GreenStar™ 3 2630-Display

Versionsmitteilung

Hierbei handelt es sich um Hinweise zur Softwareversion für GreenStar™ 3 2630 und verwandte Produkte. Versionshinweise sind auf www.stellarsupport.com zu finden. Hinweis: Ihre Nutzung der Software unterliegt den Bedingungen des Endnutzer-Lizenzvertrags, der mit der Software geliefert wird.

StarFire 6000 - File Manager

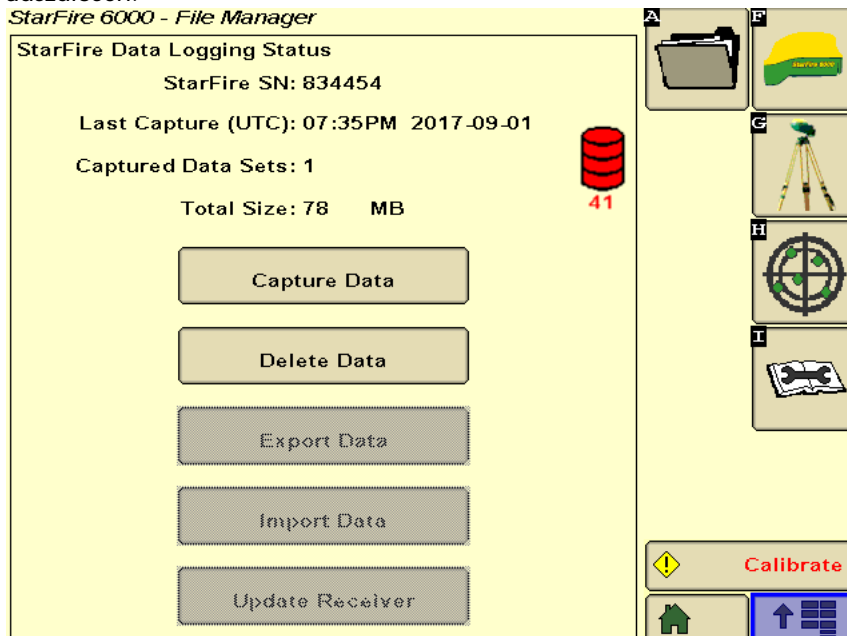
Dateimanager-Defekt – Ein neues Symbol wurde eingeführt, um einen internen Ausfall der Hardware zu erkennen. Nach Installation der Software 18-1 wird möglicherweise in rotes Symbol angezeigt, das die Zahl 41 enthält, wenn ein interner Ausfall der Hardware erkannt wird. Zwar funktioniert der Empfänger normal, doch wenn der Benutzer den Softkey "Daten erfassen" drückt, erhält er den Fehlerdialog "Unzureichende Speicherkapazität" und kann keine Daten erfassen. Der Empfänger muss ersetzt werden, um "Daten erfassen" zu können und nicht den Fehlerdialog "Unzureichende Speicherkapazität" auszulösen.
